**Oggetto:** [ID: 8783] **Procedura di Valutazione di Impatto Ambientale (V.I.A.), ai sensi dell'art. 23 del D.Lgs. 152/2006, e s.m.i., relativa al progetto di un impianto eolico denominato "Parco Eolico Mistral ", costituito da n. 6 aerogeneratori da 6,0 MW con una potenza complessiva pari a 36 MW, da realizzarsi nei comuni di Ittiri (SS) e Bessude (SS).  
Proponente: Società Mistral Wind Energy S.r.l. - Autorità Competente: Ministero dell' Ambiente e della Sicurezza Energetica (M.A.S.E.). Trasmissione osservazioni.**

**Oggetto:**                    **Procedura di Valutazione di Impatto Ambientale (V.I.A.), ai sensi dell'art.23 del D.Lgs. 152/2006, e s.m.i., relativa al progetto di un impianto eolico denominato "Parco Eolico Mistral", costituito da n. 6 aerogeneratori da 6,0 MW con una potenza complessiva pari a 36 MW, da realizzarsi nei comuni di Ittiri (SS) e Bessude (SS). Proponente: Società Mistral Wind Energy S.r.l**

**Oggetto: [ID: 8783] Procedura di Valutazione di Impatto Ambientale (V.I.A.), ai sensi dell'art. 23 del D.Lgs. 152/2006, e s.m.i., relativa al progetto di un impianto eolico denominato "Parco Eolico Mistral", costituito da n. 6 aerogeneratori da 6,0 MW con una

Figura 1 – Mappa sovrapposizione home range del Grifone e impianti eolici

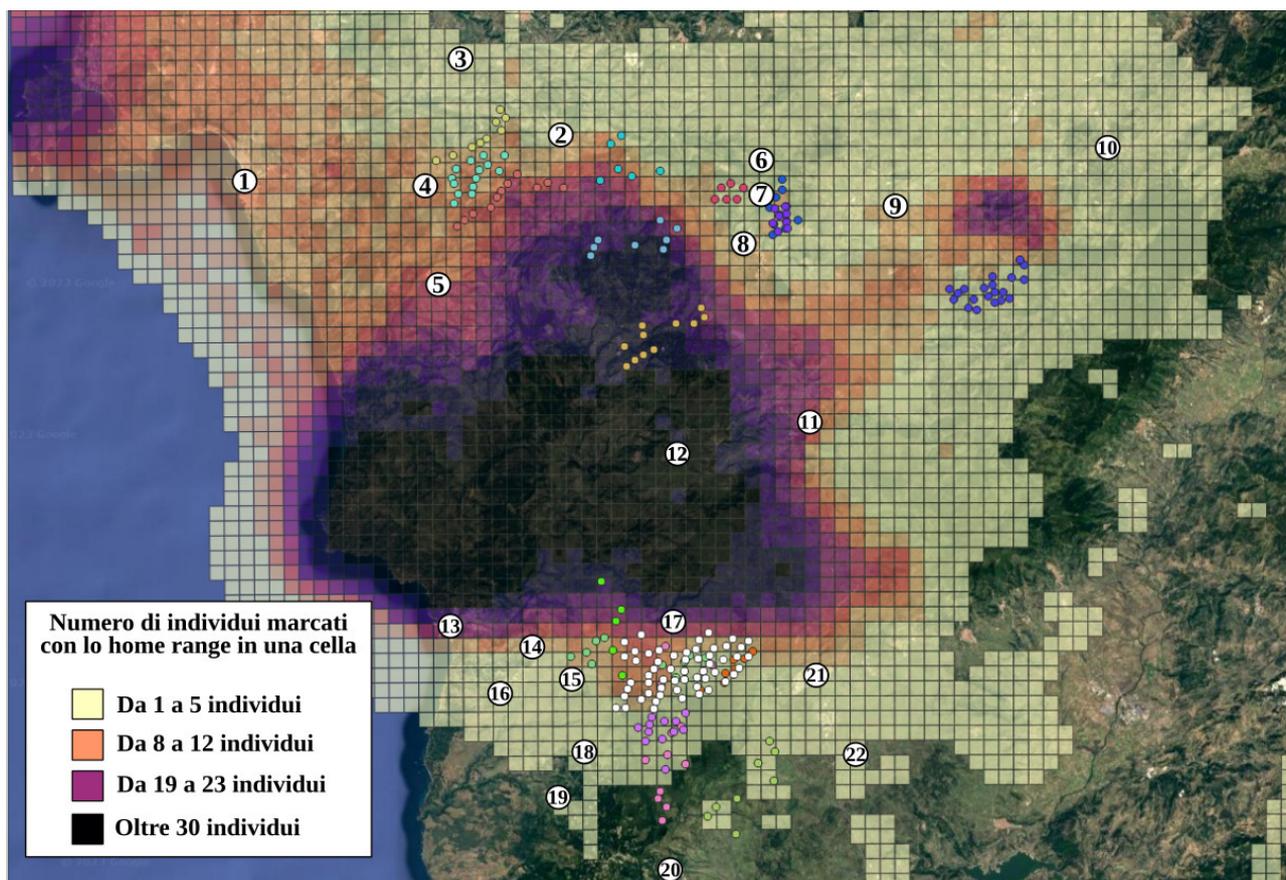
**Si conferma quindi con dati oggettivi e robusti che il parco eolico della società Mistral Wind Energy S.r.l. andrà ad incidere negativamente sull'habitat di alimentazione del Grifone e potrà vanificare gli obiettivi di conservazione realizzati e in corso di attuazione a favore della specie previsti dai progetti Life (LIFE14/NAT/IT/000484,2015-2020; LIFE/NAT/IT/000732, 2021- 2026), obiettivi che prevedono anche l'espansione del suo areale di riproduzione nei siti storici dell'ittirese.**
